## 改善箇所説明図

### 基準不適合発生箇所

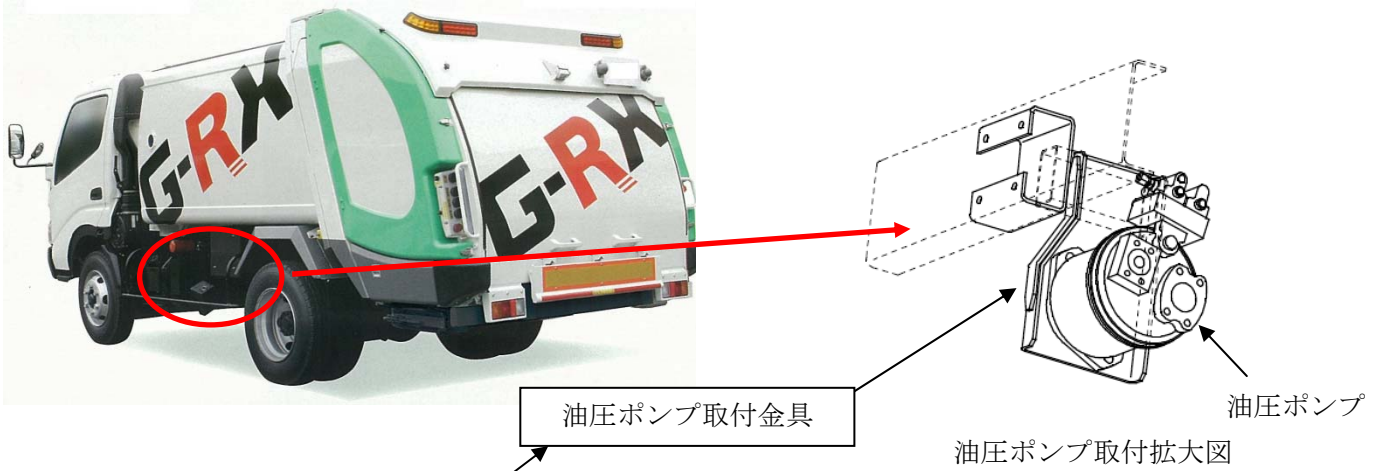
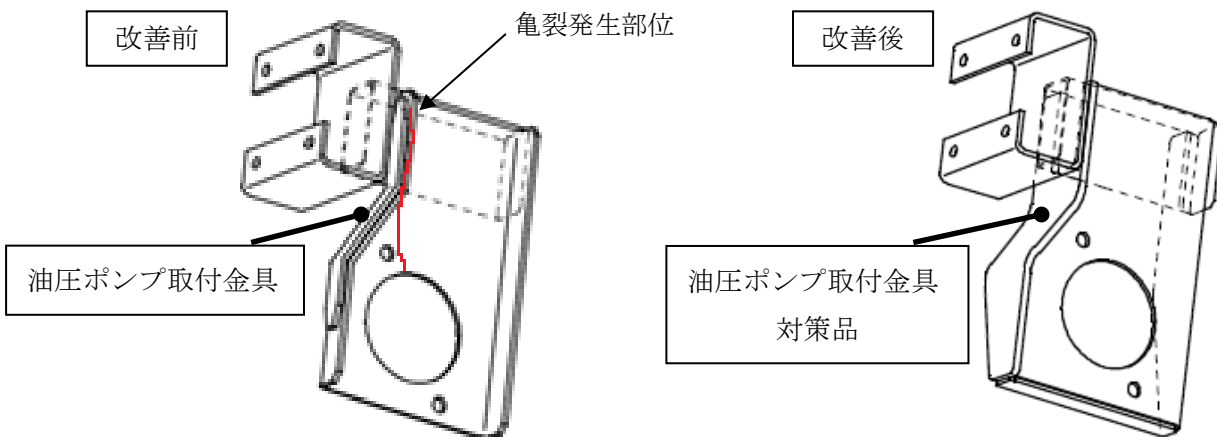
プランジャ式油圧ポンプを装着した塵芥車(富士重工業(株)製、商品名:フジマイティ)において、油圧ポンプ取付金具の強度が不足しているため、当該金具の一部に亀裂が生じるものがある。

そのため、そのままの状態で使用を続けると、亀裂が進行し、当該金具が破断し、最悪の場合、油圧ポンプが落下するおそれがある。

全車両、油圧ポンプ取付金具を対策品と交換する。

改善をした油圧ポンプ取付金具と油圧ポンプを締結する下端ボルト・ナットの端面に白色のマーキングをする。
